南宁市建设工程规划调整批前公示牌

城乡规划批前公示

根据《中华人民共和国城乡规划法》的有关规定，现将广西壮族自治区地质环境监测总站申请的南宁地质环境监测站（应急分队）基地项目规划总平图及单体建筑设计调整方案予以批前公示。

拟调整屋顶平面图

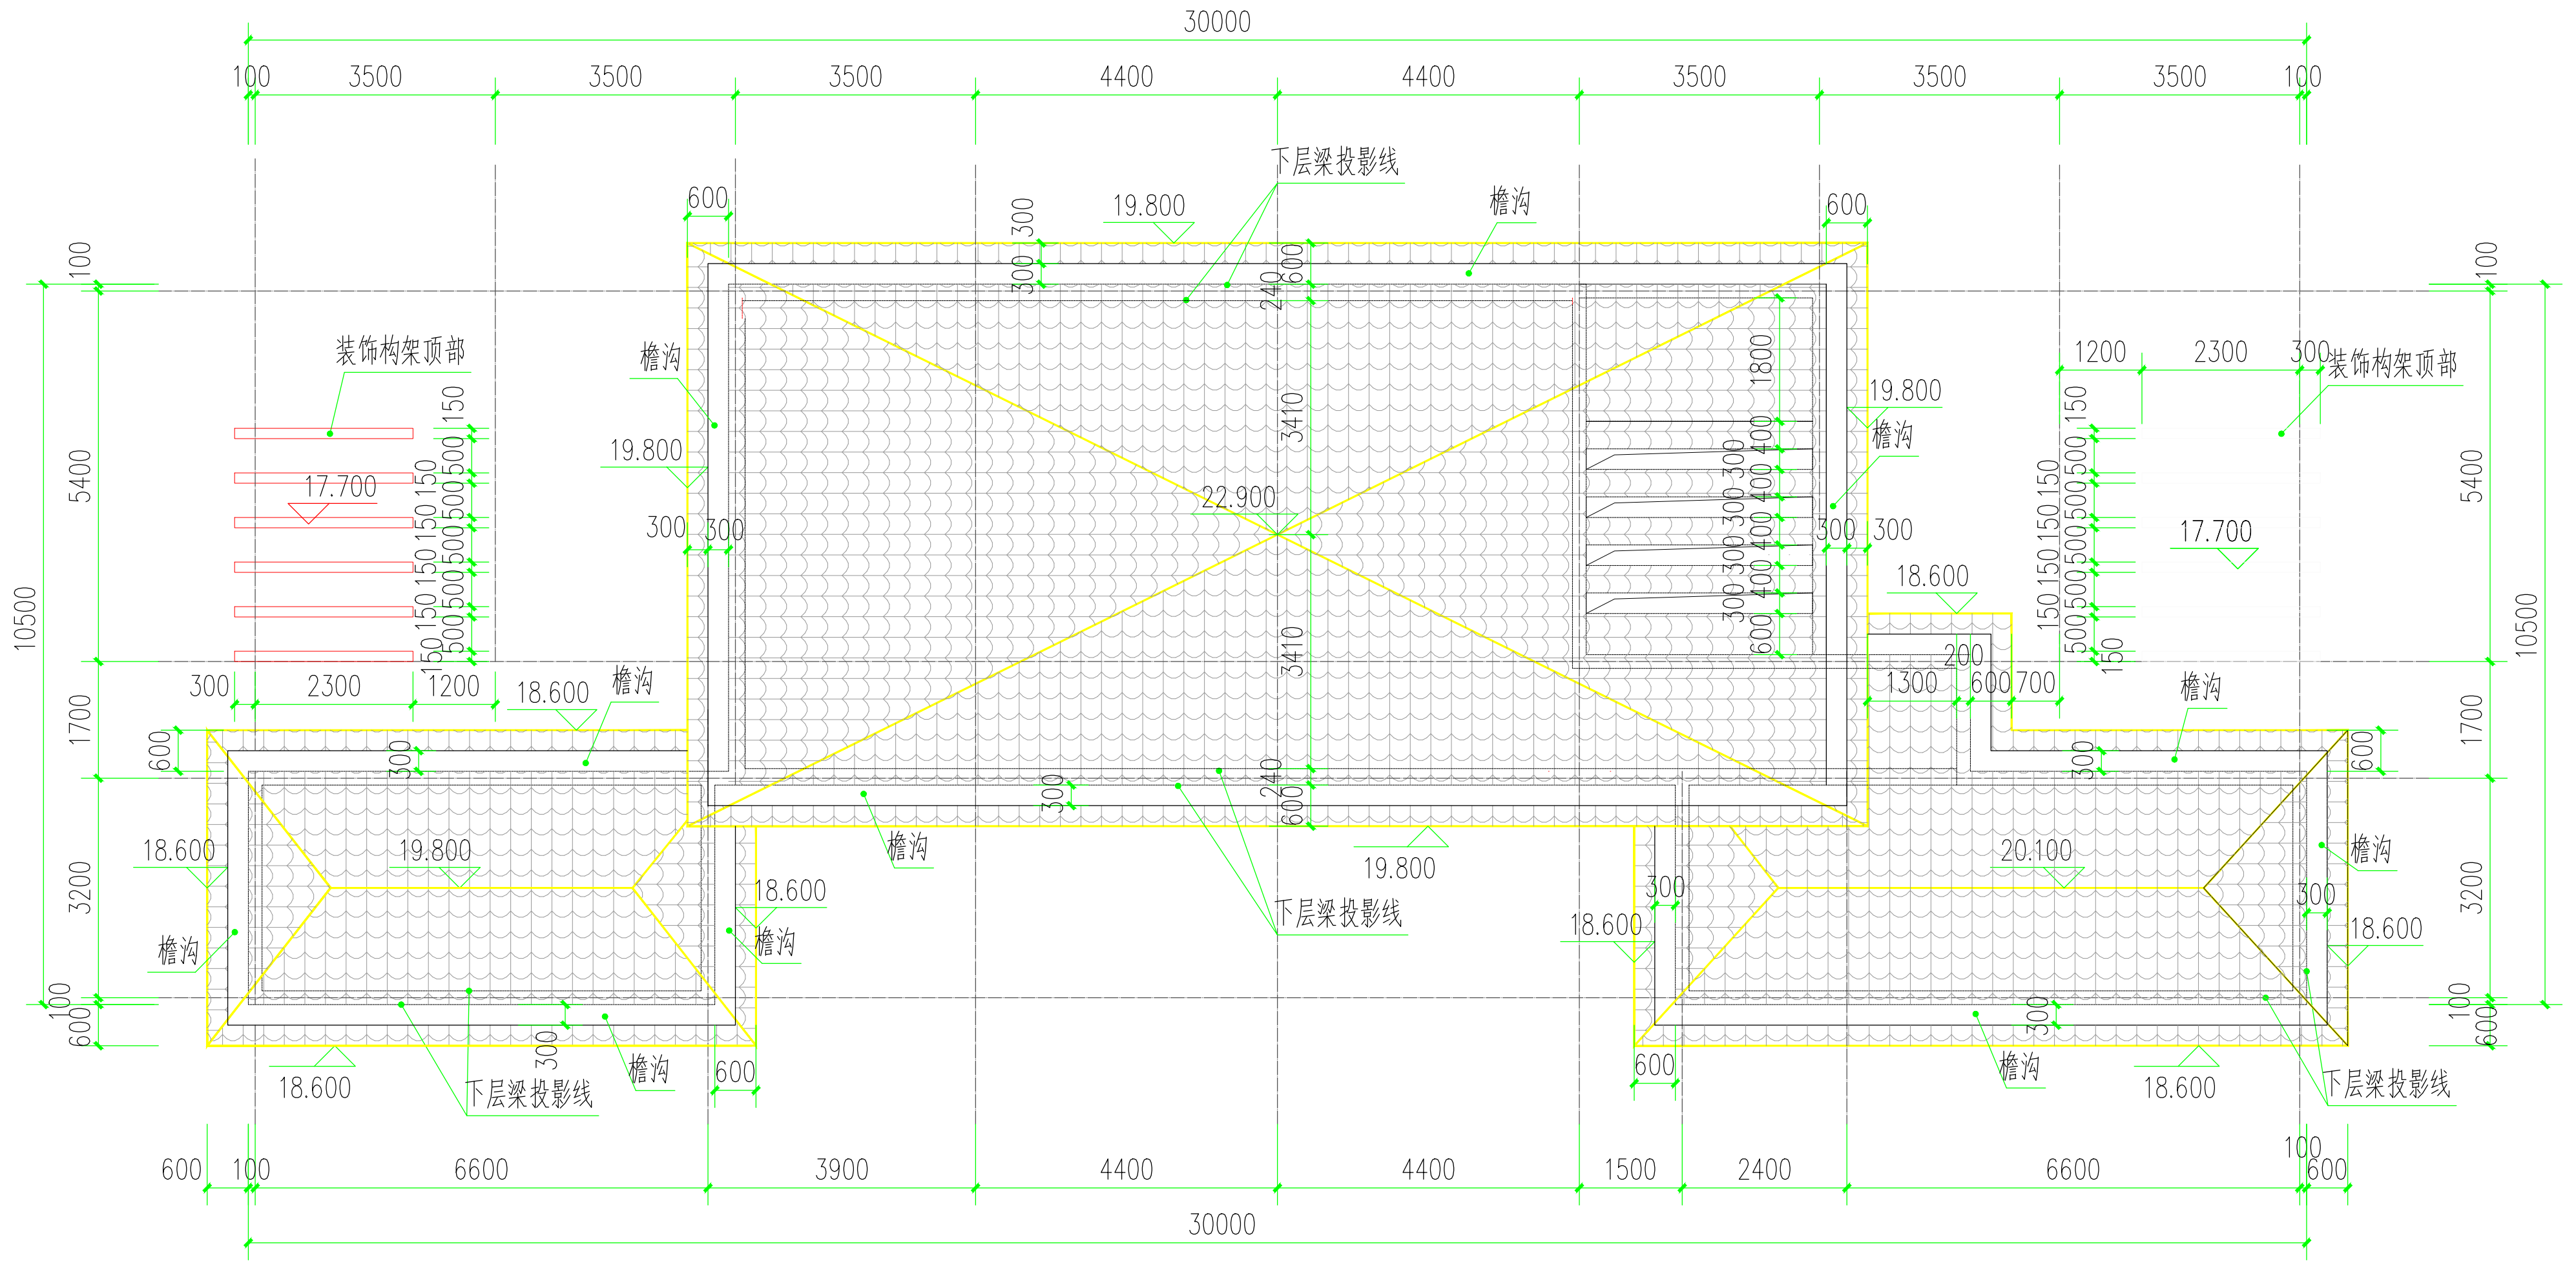
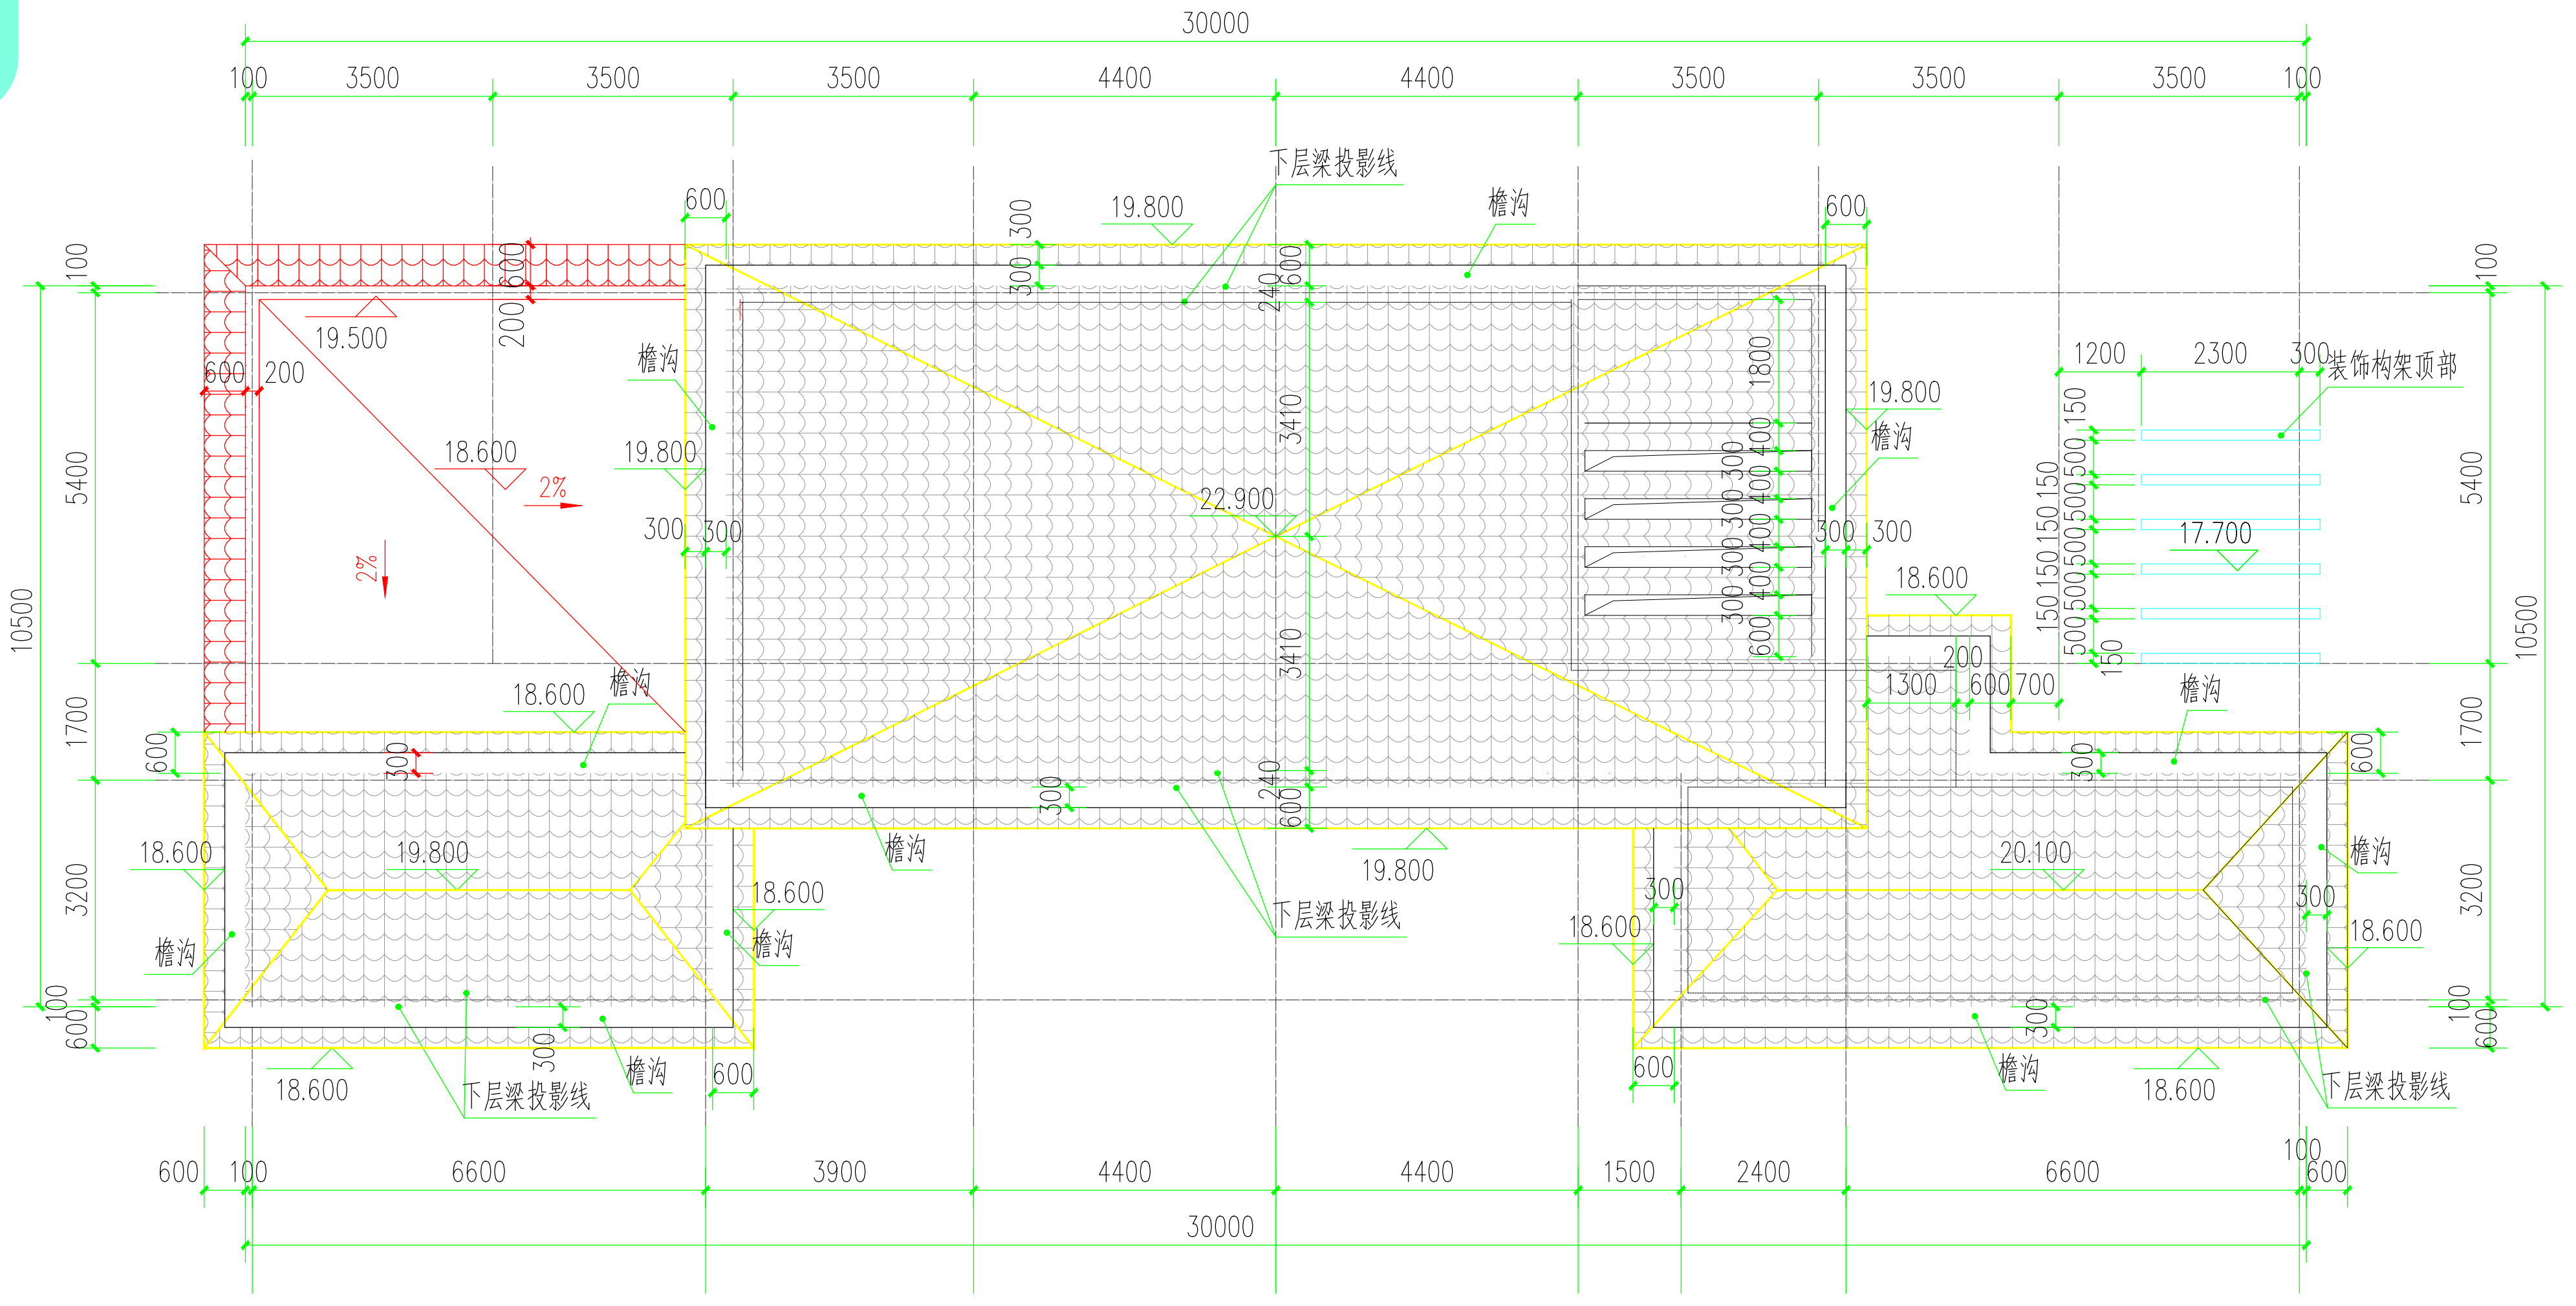
1、①至③轴交Ⓑ至Ⓓ轴处增加屋面。
